改善箇所説明図

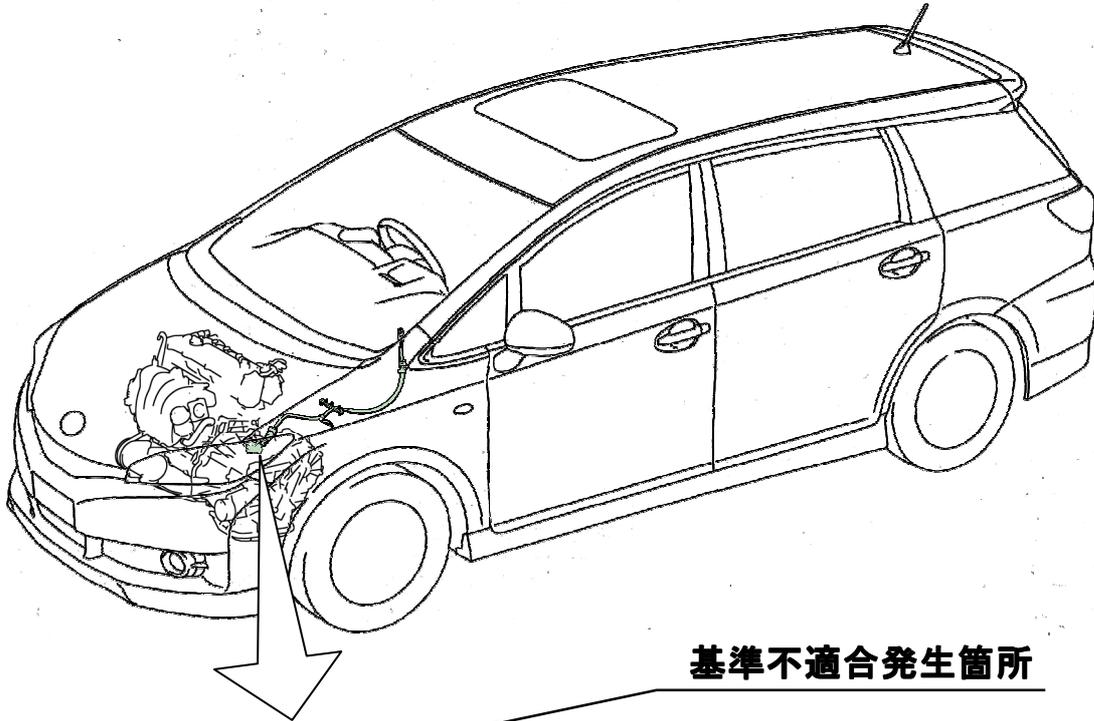
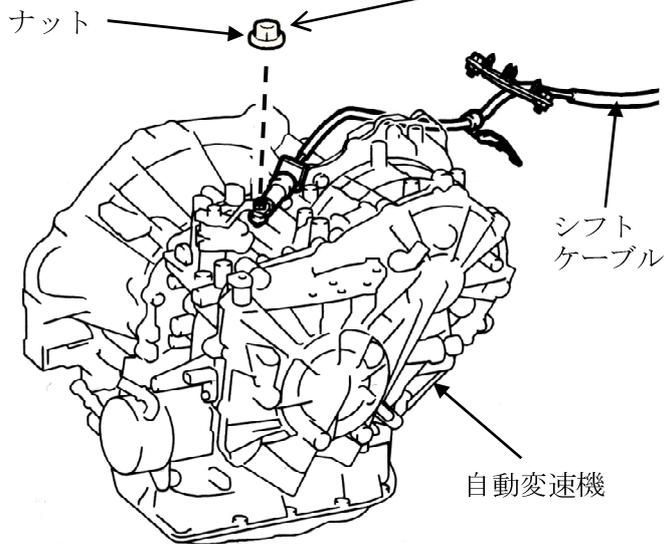
基準不適合発生箇所

自動変速機において、シフトケーブルと変速機を締結するナットの締付け工程が不適切なため、締付け不足のものがある。そのため、そのままの状態で使用を続けると、当該ナットが外れてシフト操作ができなくなるおそれがある。

改善の内容

全車両、ナットの締付け状態を点検し、緩みのあるものは規定トルクで締付ける。

識別：改善済車両には車台番号打刻位置の車台番号下7桁目の下に黄色ペイントを塗布する。
